AANBIEDINGSBRIEF

Verzoek aan college om de raad te informeren over de stand van zaken m.b.t. de leefbaarheidsimpuls in Zevenbergschen Hoek.

Overzicht van opmerkingen varianten Leefbaarheidsimpuls Zevenbergschen Hoek

Route 1 Var. 2A

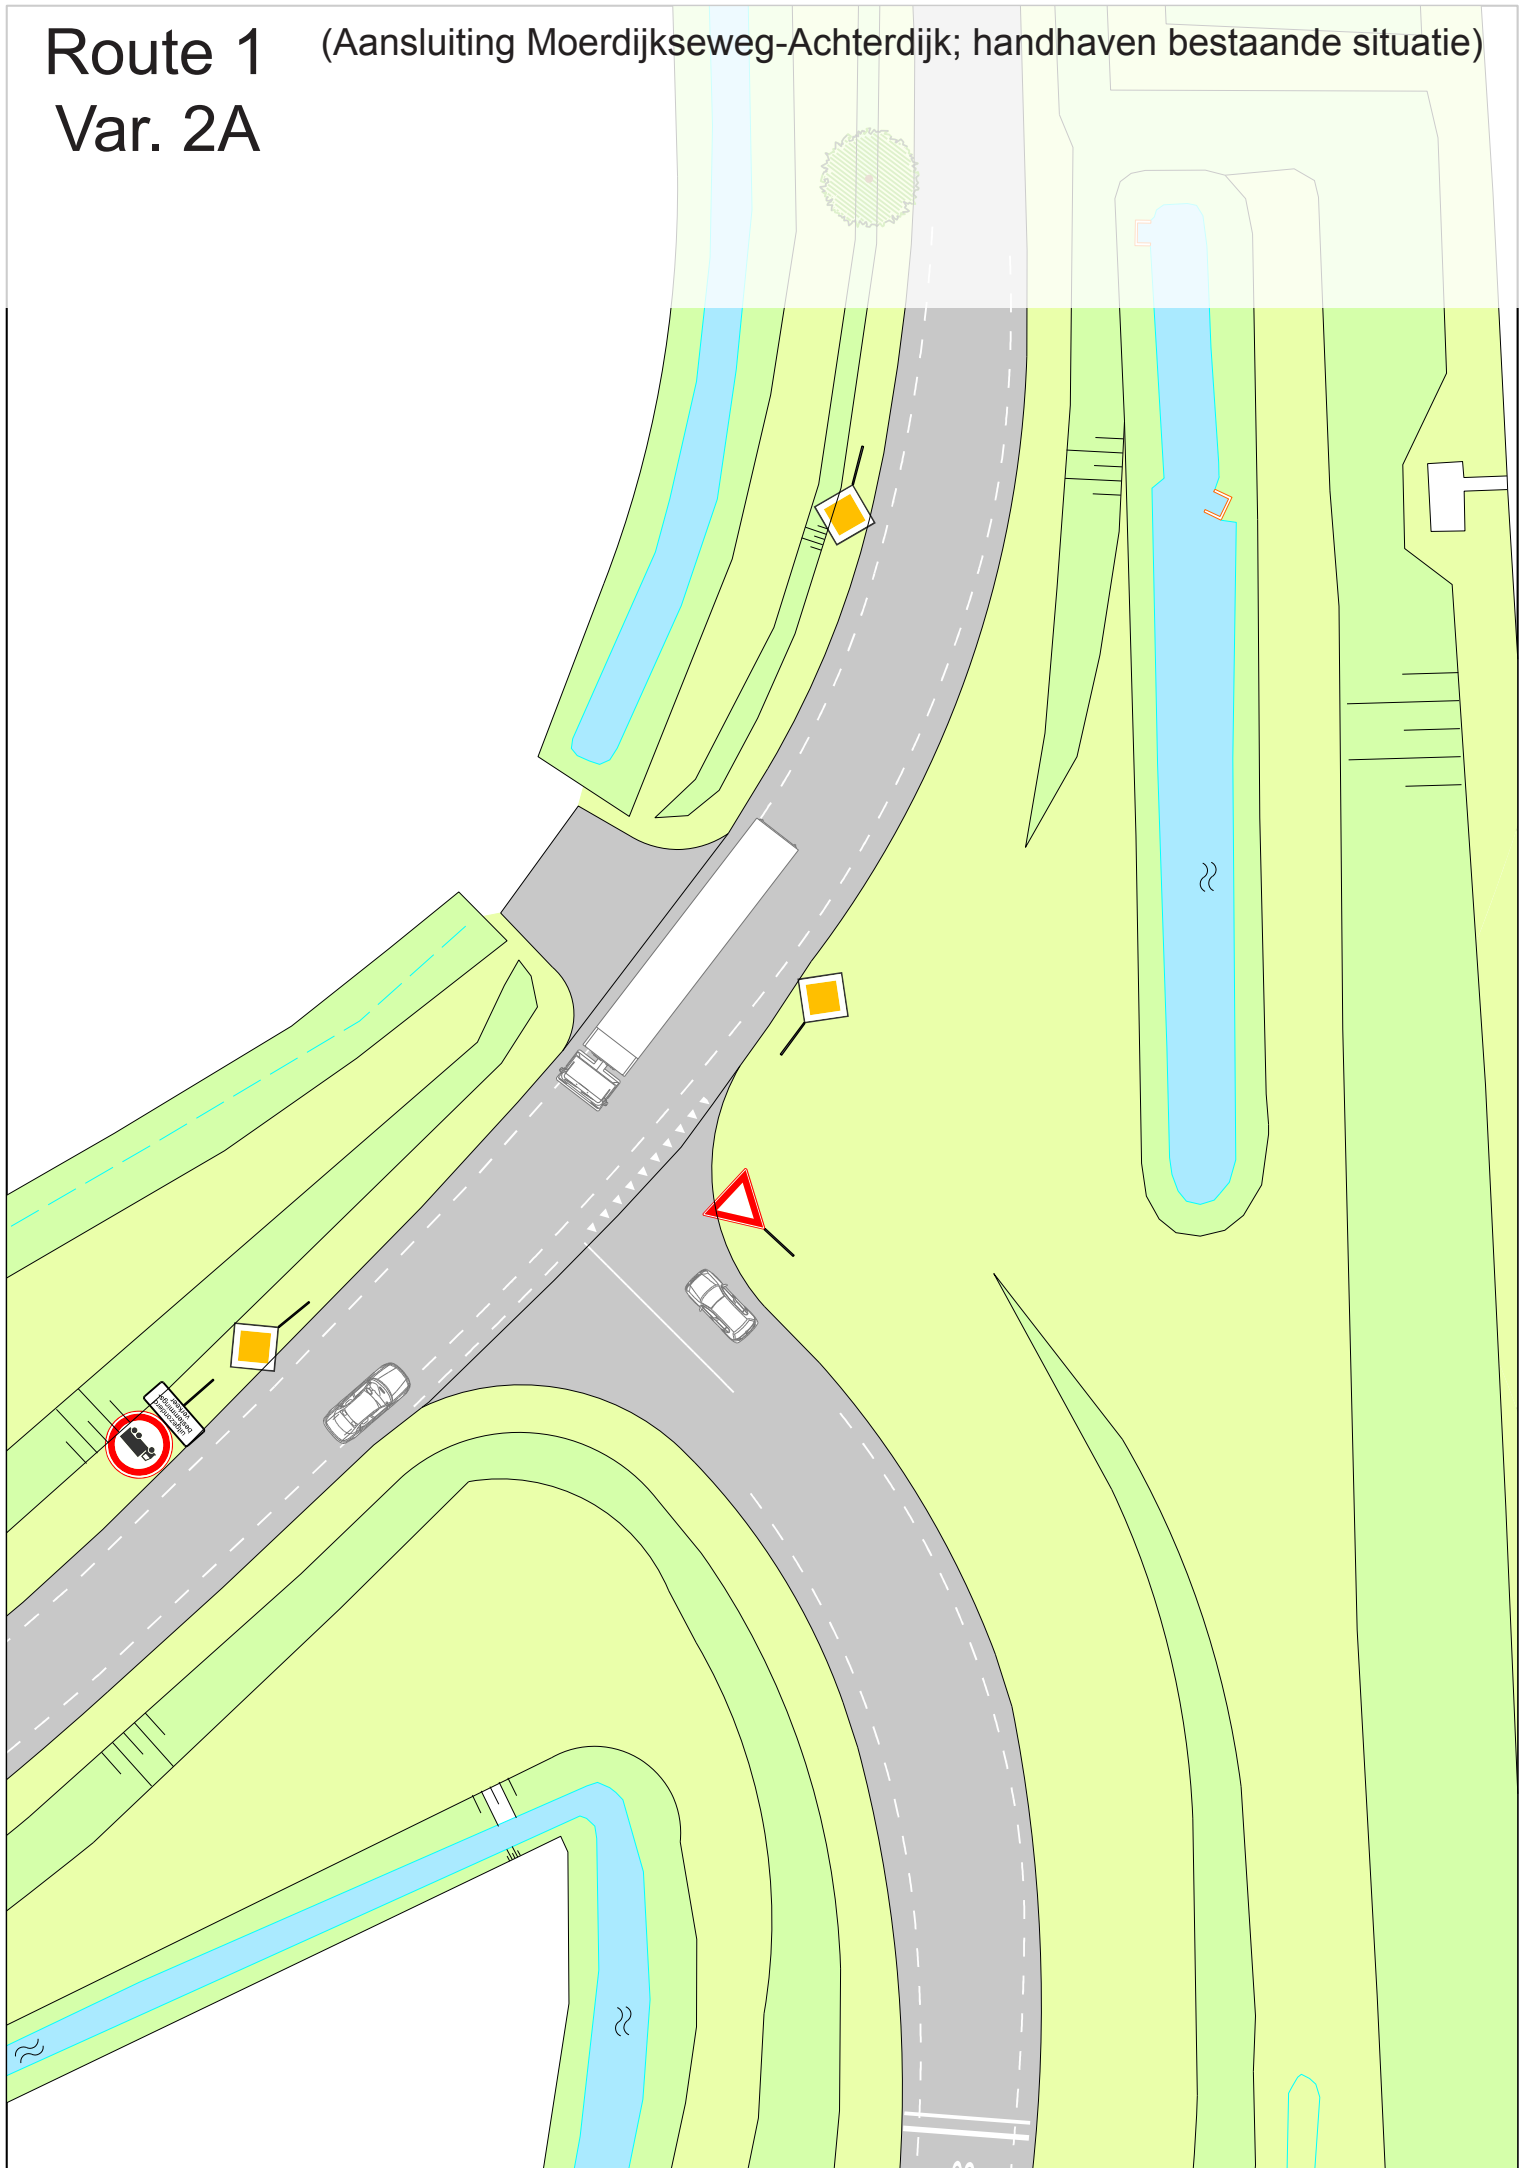
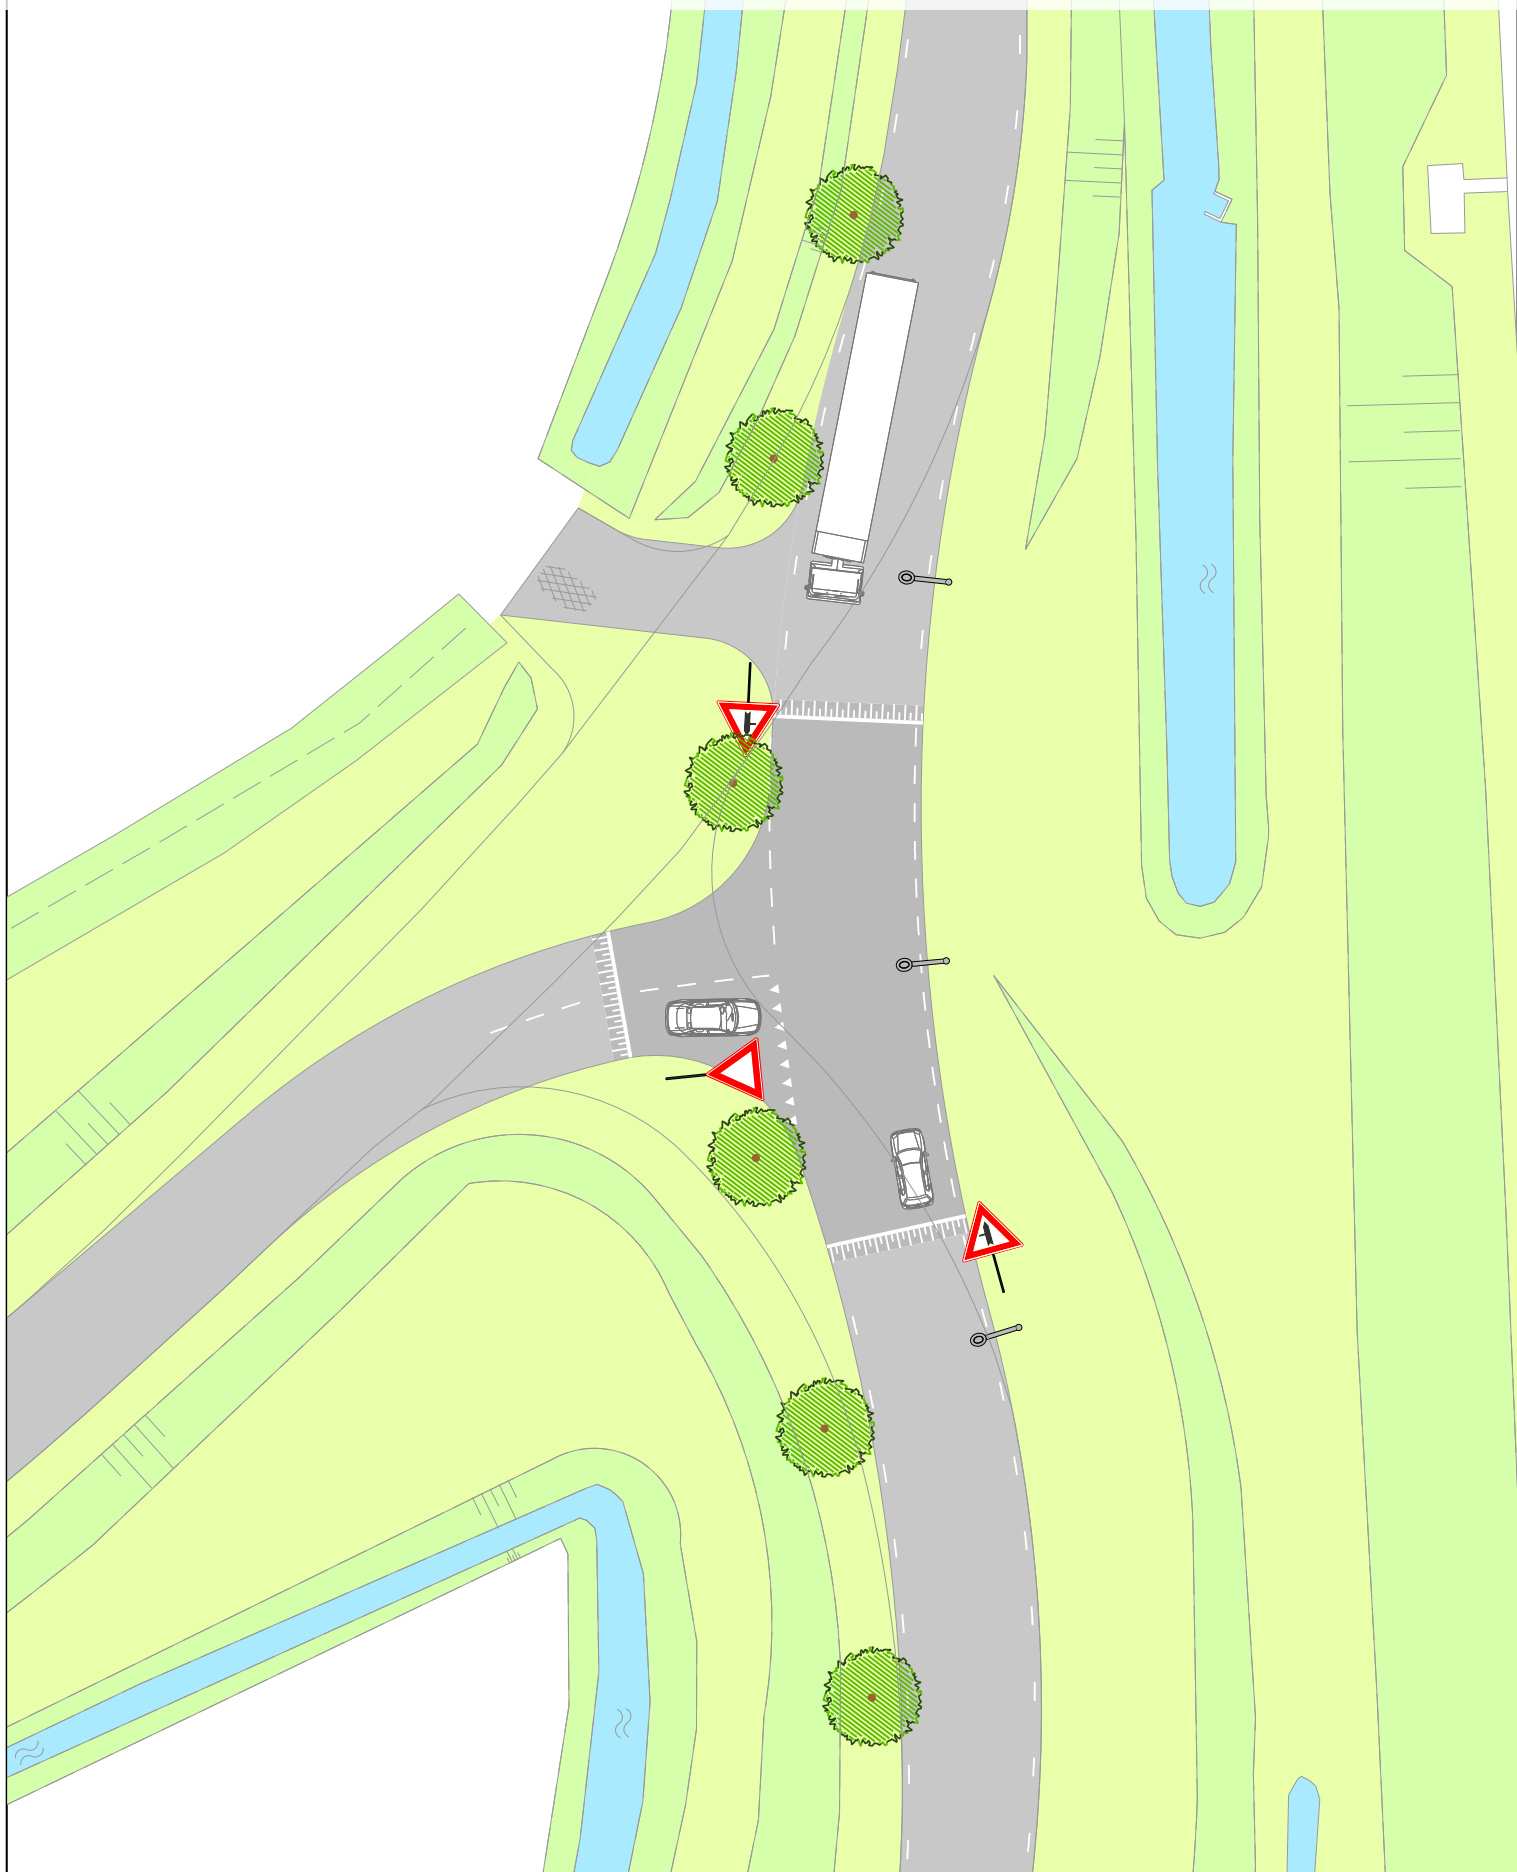
4. We veronderstellen dat dit de aansluiting is van de Gelderseweg op de Achterdijk? (Op de kaarten wordt aangegeven Moerdijkseweg/Achterdijk).

5. Bij de splitsing Achterdijk mis ik op de tekening het verbodsbord voor vrachtverkeer m.u.v. bestemmingsverkeer.

6. Ook een vooraankondiging op de Gelderseweg aan weerszijden van deze splitsing lijkt mij noodzakelijk.

7. In de variant 2b wordt de werkelijke situatie genegeerd: namelijk de hoeveelheid verkeer die vanuit Zevenbergen richting Gouden Leeuw gaat. We missen hierin de variant waarbij de bestaande situatie wordt gehandhaafd maar waarbij de bochten worden verruimd.

Reactie gemeente: terechte opmerking, het gaat hier om de aansluiting Achterdijk-Gelderseweg.

Reactie gemeente: de Achterdijk wordt bij deze splitsing voorzien van een verbodsbord voor vrachtverkeer.

Reactie gemeente: we gaan er vanuit dat hiermee een vooraankondiging van de verbodsbepaling voor vrachtverkeer wordt bedoeld. Dit zal conform de eisen uit de verkeerswetgeving worden vormgegeven.

Reactie gemeente: de verkeersintensiteit op de Achterdijk is een punt van aandacht. Het gemeentelijk beleid is erop gericht om de snelheid op de Achterdijk te verlagen om daarmee de verkeersveiligheid te verbeteren (o.a. voor fietsers). Het aanpassen van de bochtstraal om zodoende het onnodig kapot rijden te voorkomen is een maatregel die onderdeel kan zijn van het reguliere beheer. Mocht de bestaande situatie gehandhaafd blijven (route 1, variant 2A) kan deze optie betrokken worden bij het beheer.
